Gebouw "Van Uden"

project	Gebouw "Van Uden"
omschrijving	Verbouwing van een werk-woonhuis (rijksmonument) aan de Veerhaven 14-15 te Rotterdam
opdrachtgever	Rotterdamse Grond B.V.
architect	ir Jeroen Hoorn, architect
projectnummer	0307
tekenaar	
formaat	A3
datum	1 maart 2019
fase	aanvraag omgevingsvergunning
tekening	DO.10j
onderwerp	diverse toelichtingen en aanvullingen op verzoek van Welstand

Eerste verdieping • Ingrep 1 & 2 / Tweede verdieping • Ingrep 1 • Toelichting

aanzicht gangzijde - te maken / bestaand | 1:13

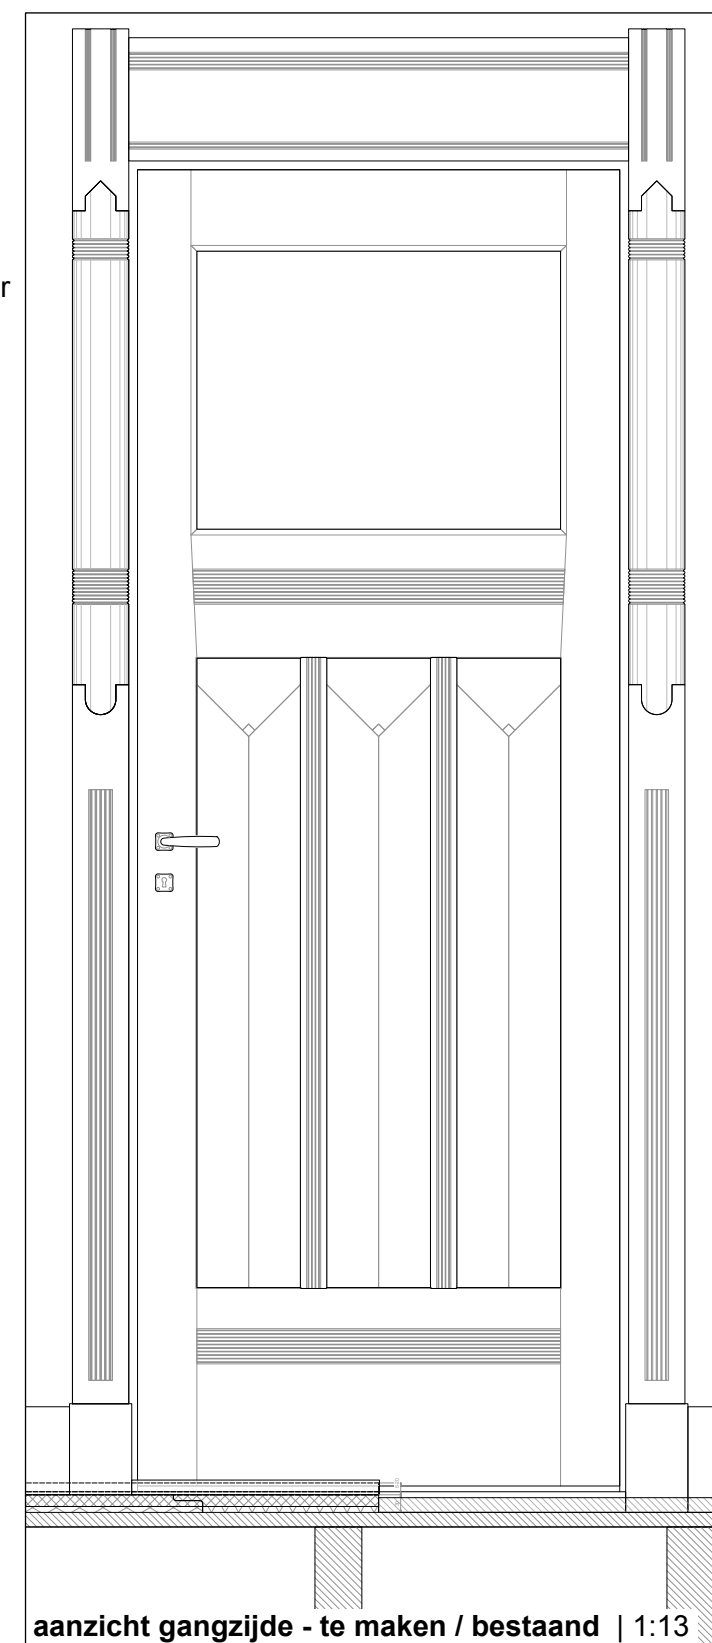
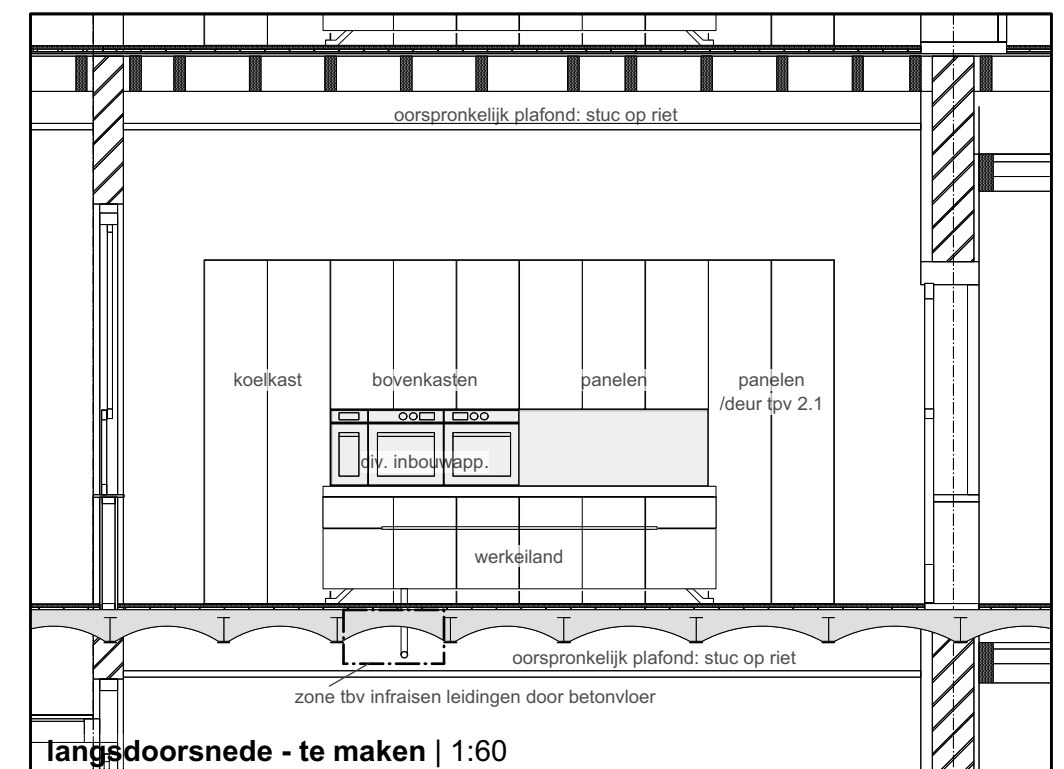
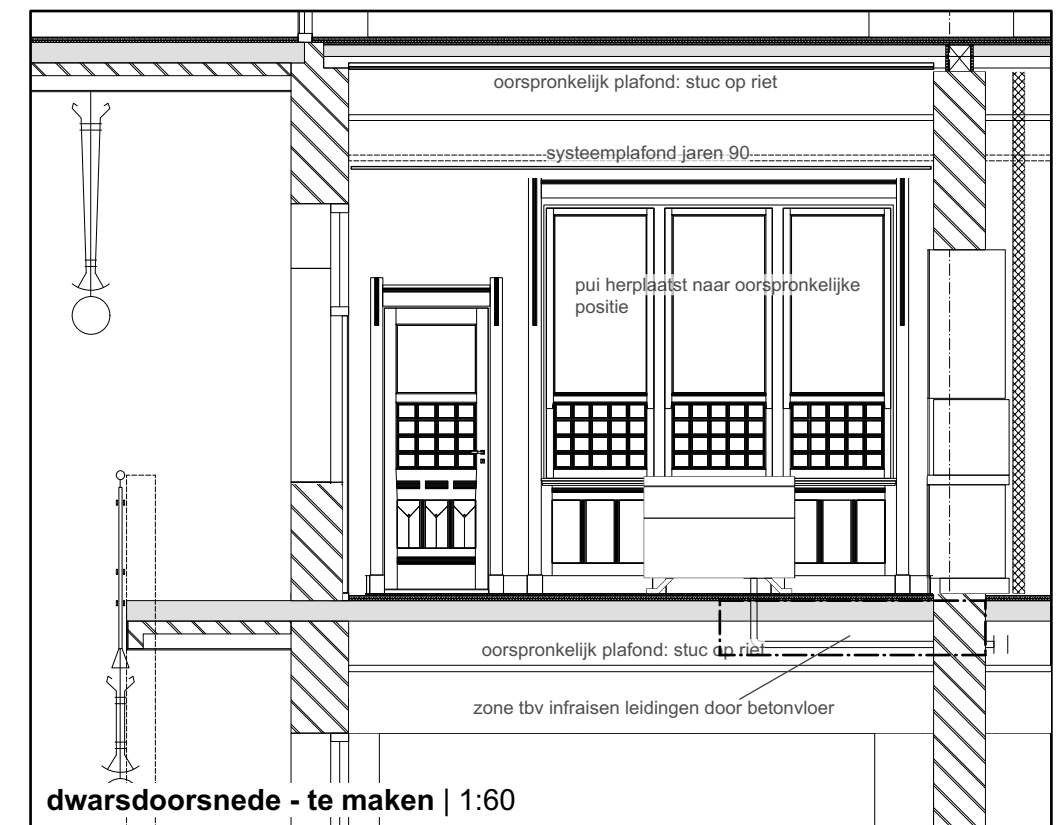
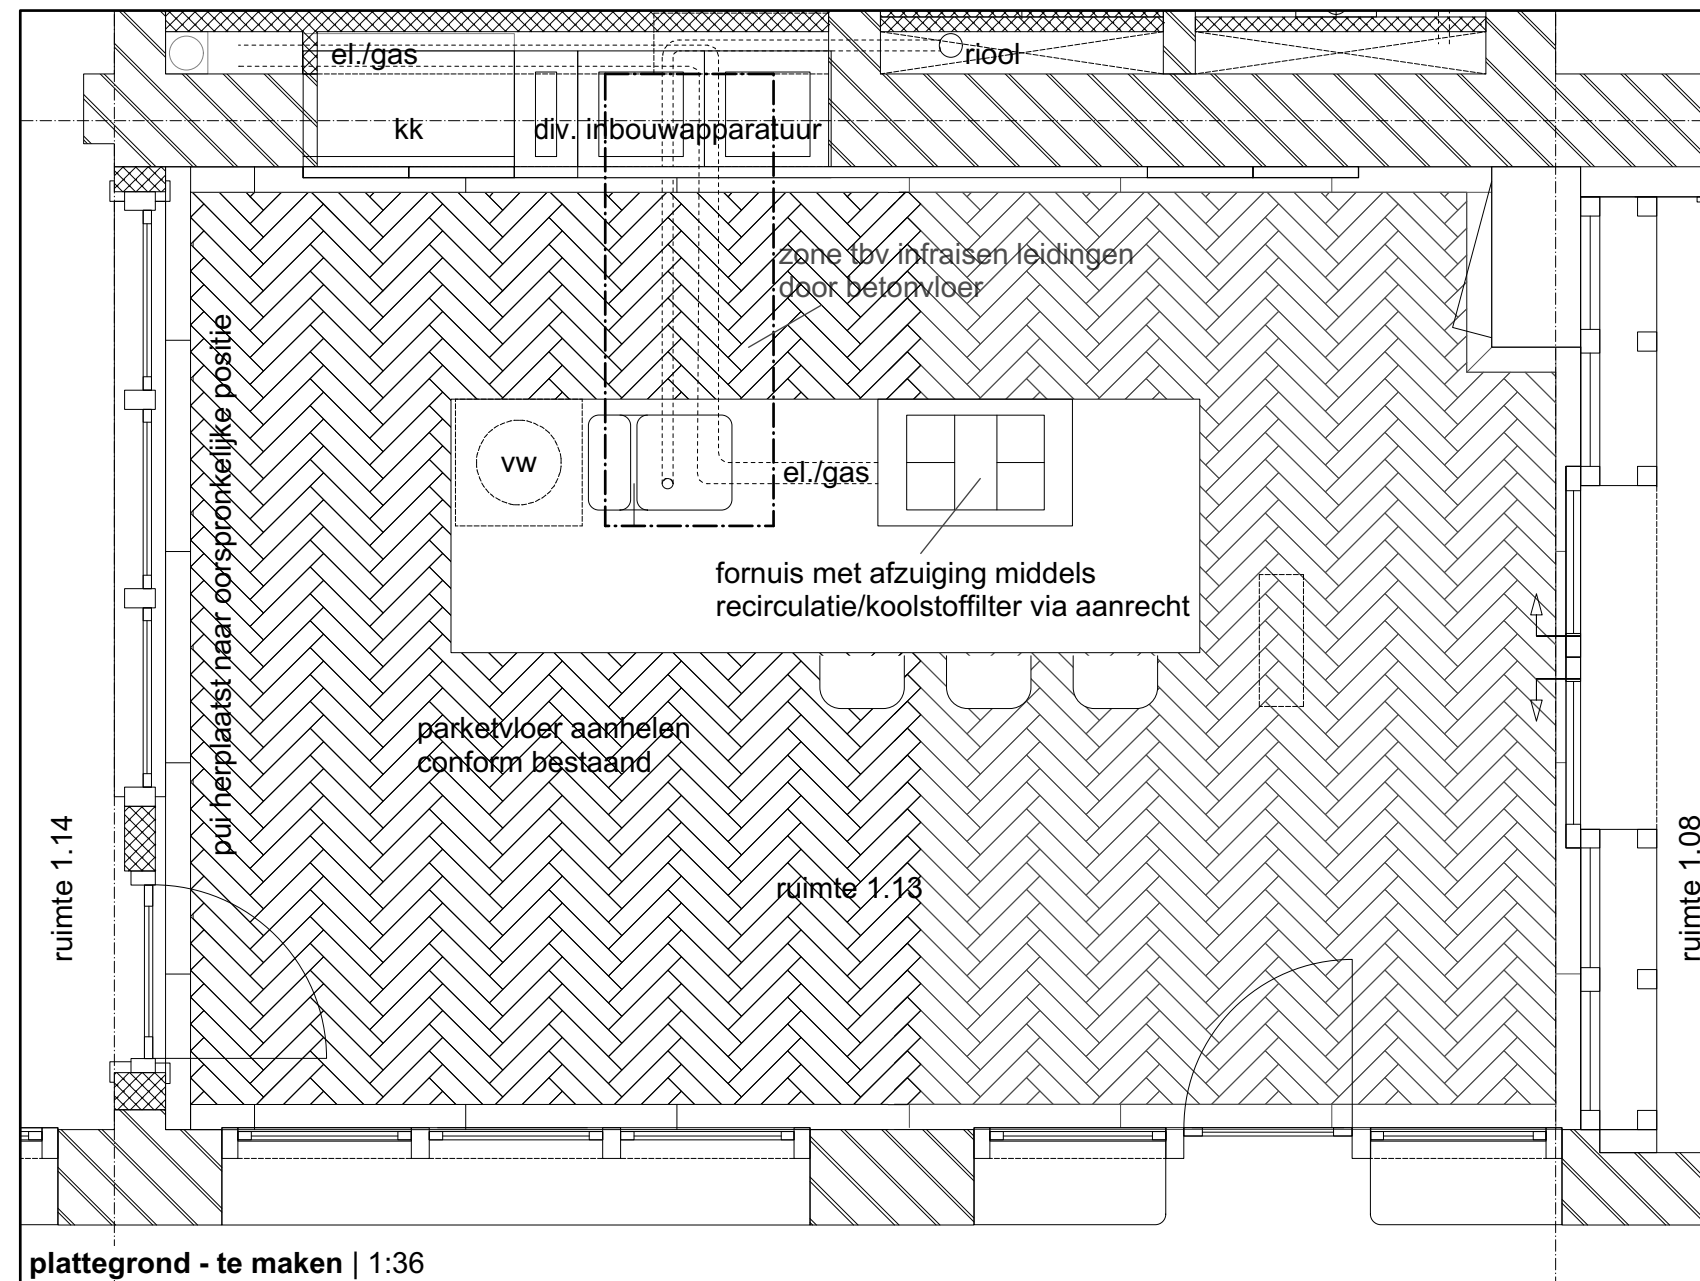
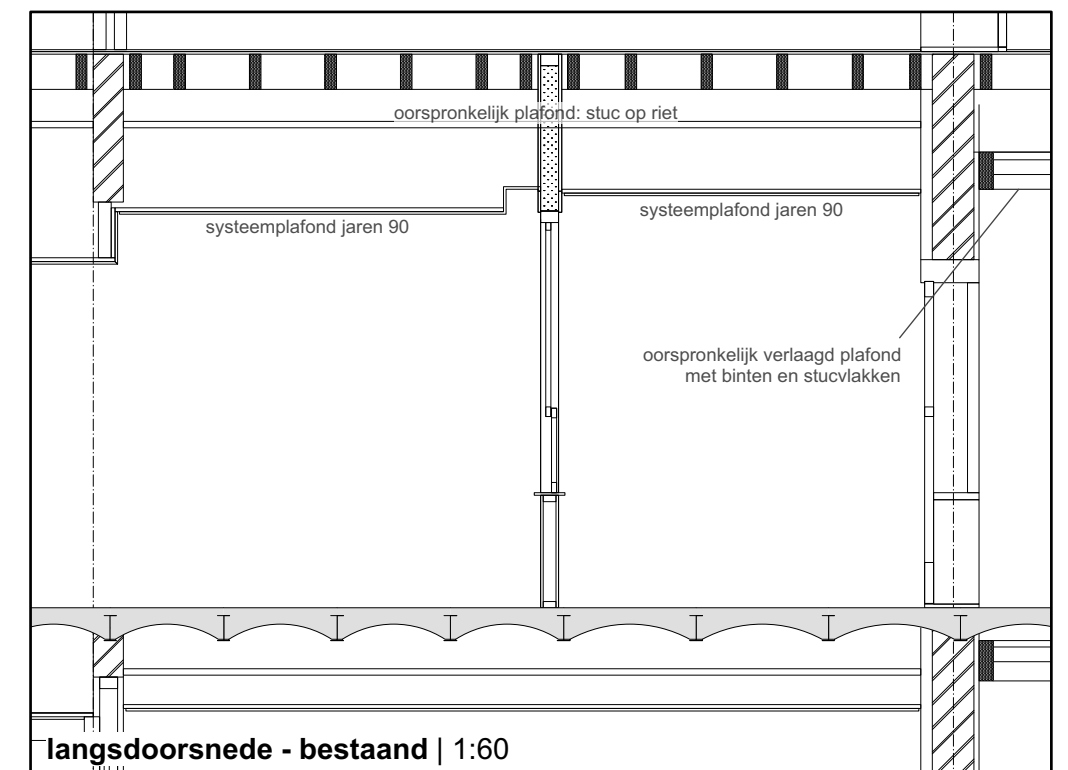
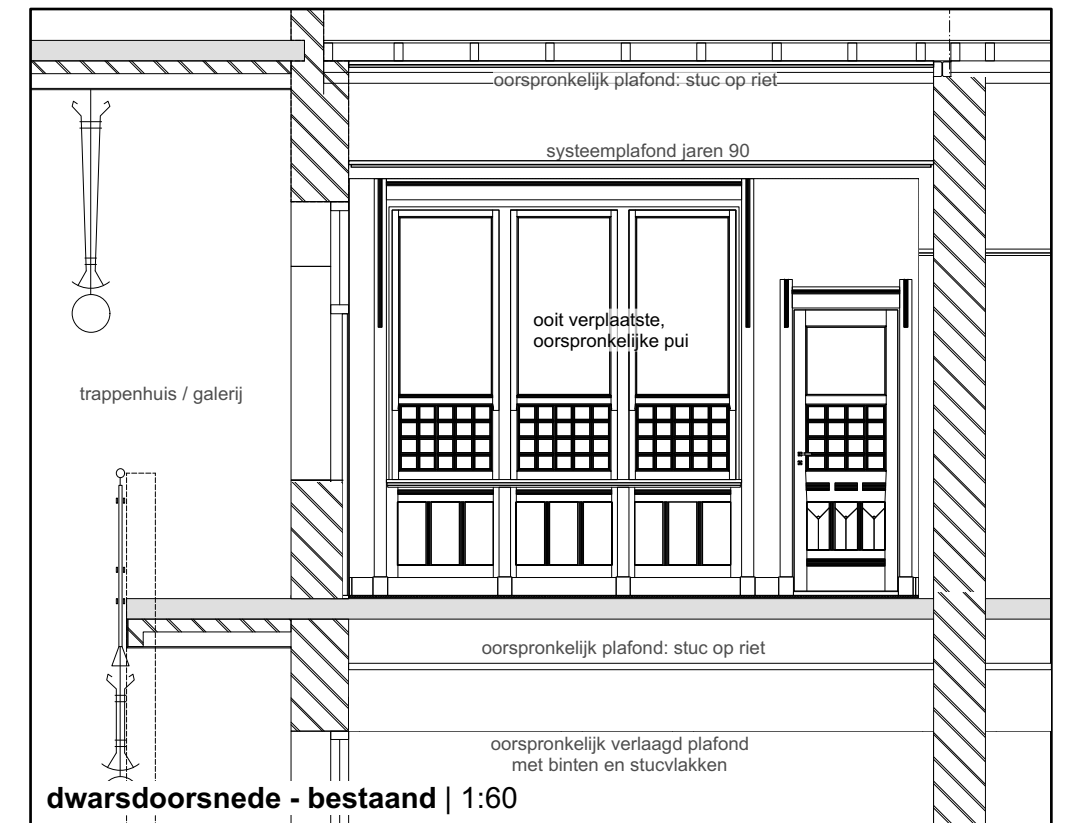
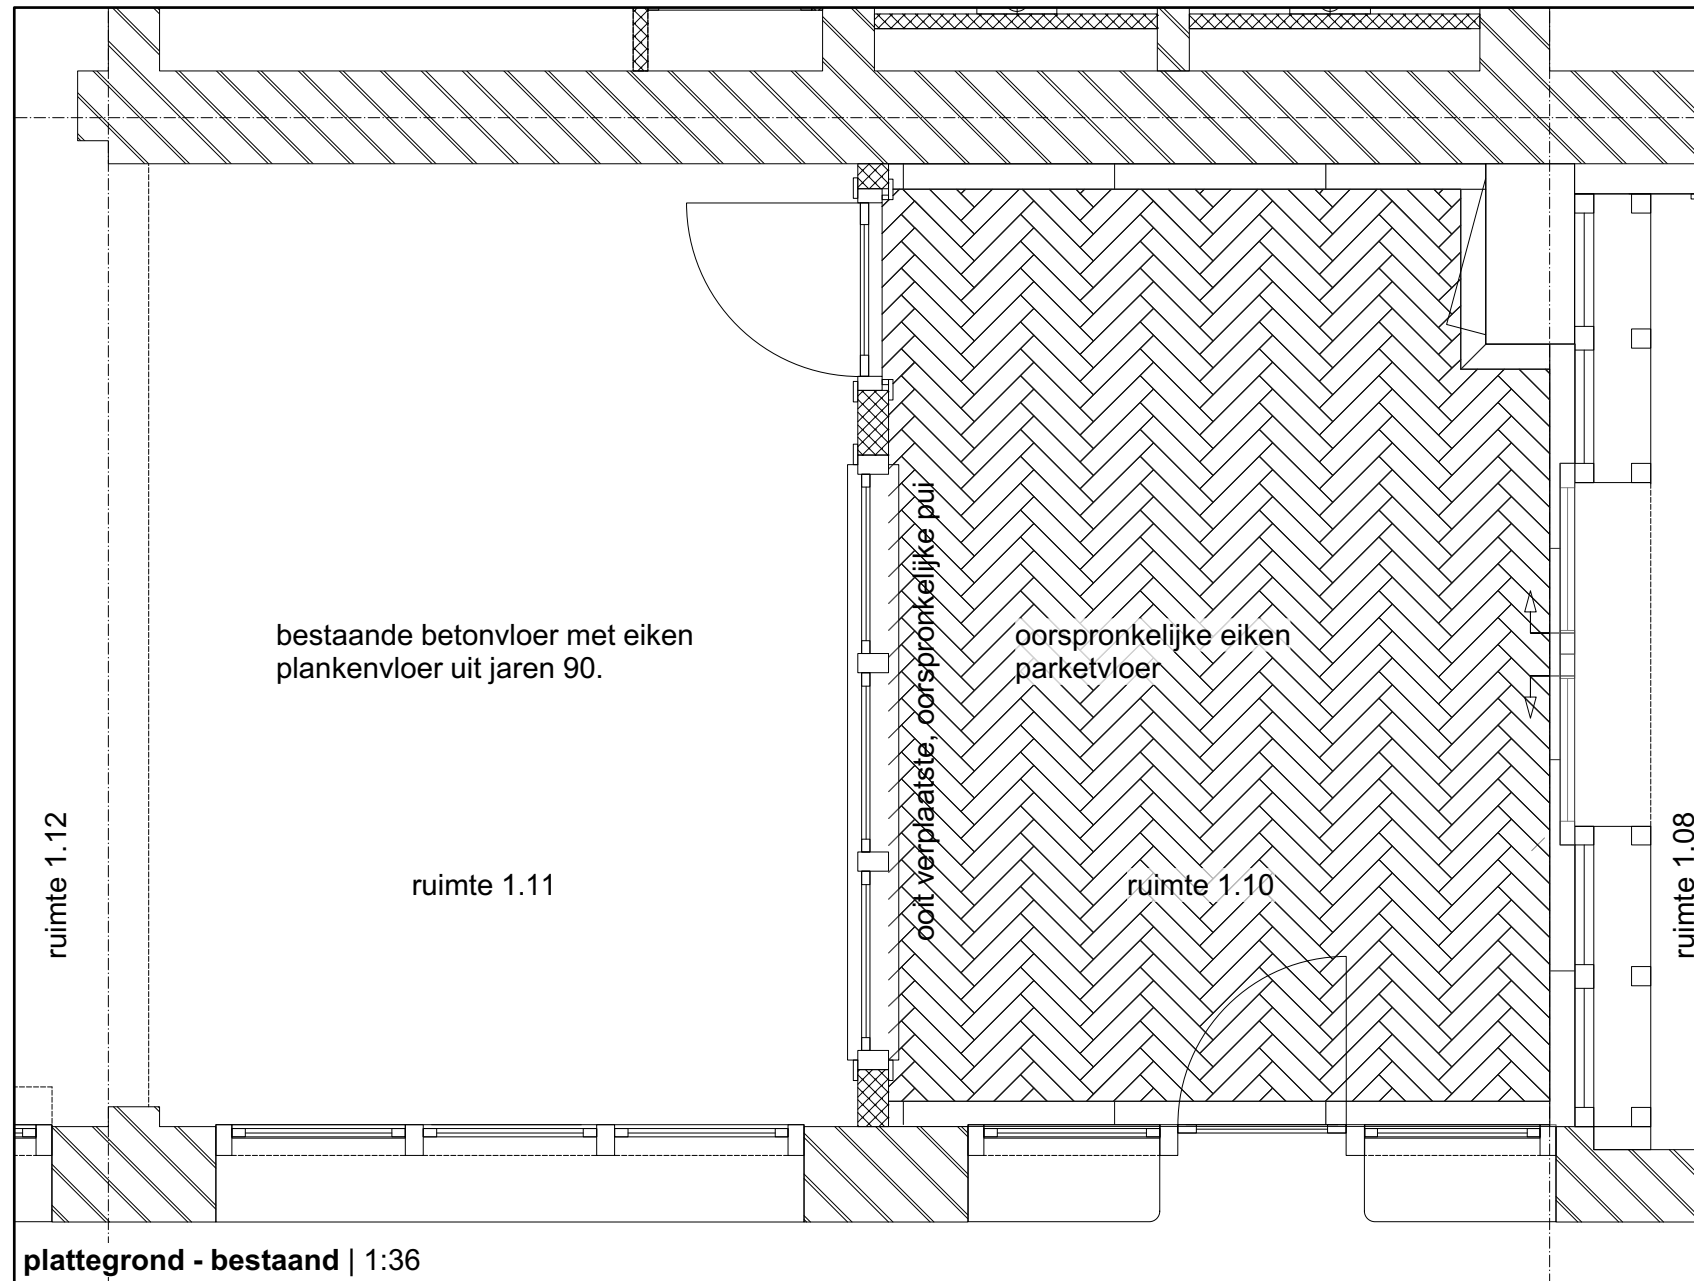
Alle verdiepingen • Toelichting uitwerking vloeropbouw

Op alle verdiepingen zijn min of meer dezelfde binnendeuren, neuten en plinten aanwezig. De plinten en neuten liggen met bovenzijde ca. 180mm boven de bouwkundige onafgewerkte vloer. Lokaal ligt hier nog het originele 25mm dikke parket. Deurdorpels zijn fors om verschillen in afwerking per kamer te kunnen opvangen (vloerbeschot met of zonder parket). In de rijkgedecoreerde kamers aan de voorgevel op begane grond en eerste etage zijn de plinten onderdeel van lambrizingen en nog aanzienlijk hoger dan in de hier getekende standardsituatie: 260mm.

De vloeren worden waar nodig voorzien van een dun geluidsisolerend pakket van 10mm minerale wol en 2x10mm gipsvezelplaat. De casco vloer komt daarmee dus 30mm omhoog. De aanwezige deurdorpels zijn gemiddeld 35mm hoog en vangen dit niveauverschil dus in principe op. Onderzijde deur zit daar gemiddeld nog eens 10mm boven. Het is aan de kopers om hier op een afwerking van maximaal 20mm vloerafwerking op aan te brengen, behalve bij originele parket of granitovloeren, die steeds teruggebracht zullen worden na restauratie. Dit betekent dat deuren maximaal 10mm dienen te worden ingekort bij een 20mm dikke vloerafwerking door bewoners. Er blijft dan 130mm plint in het zicht hetgeen nog steeds meer is dan gemiddeld voor deze bouwperiode. Bij aanbrengen tapijt is geen inkorten van deuren nodig.

ruimte 1.11 | plafond

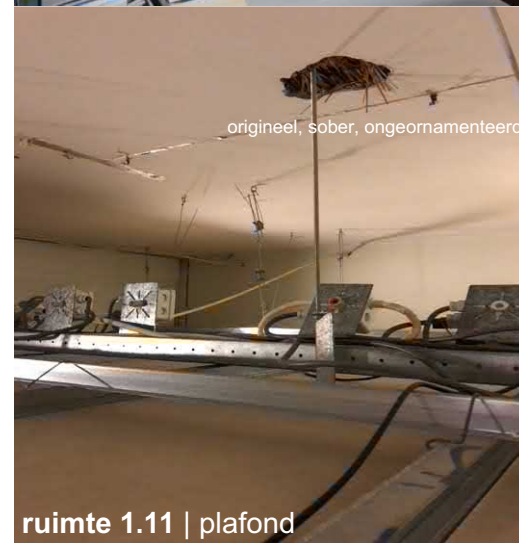
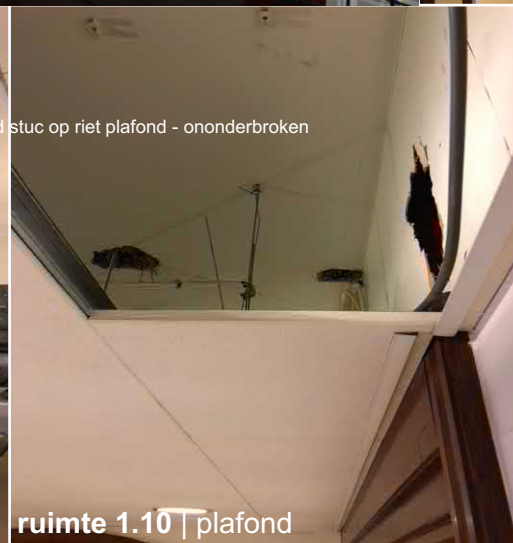
1.1 • Uit alle op het fotoblad zichtbare beelden blijkt dat ruimte 1.10 en 1.11 oorspronkelijk één geheel waren. De pui halverwege wordt teruggezet naar oorspronkelijke gespiegelde positie op as 3. Plafonds boven die uit de jaren '90 zijn de oorspronkelijke: sober stuc op riet. De verlaagde plafonds worden verwijderd, de originele hersteld als één vlak. De parketvloer wordt ook weer hersteld in het oorspronkelijke visgraat patroon (eiken). Het werkeiland staat als autonome toevoeging vrij in de ruimte. Afzuiging vindt plaats het aanrecht in met recirculatie. Een kap boven het eiland is dan onnodig en ook afvoeren daarvoor. Alleen wat klein leidingwerk kan van bovenaf worden versleept in de vloer in de aangegeven zone.

origineel, sober, ongeornamenteerd stuc op riet plafond - ononderbroken
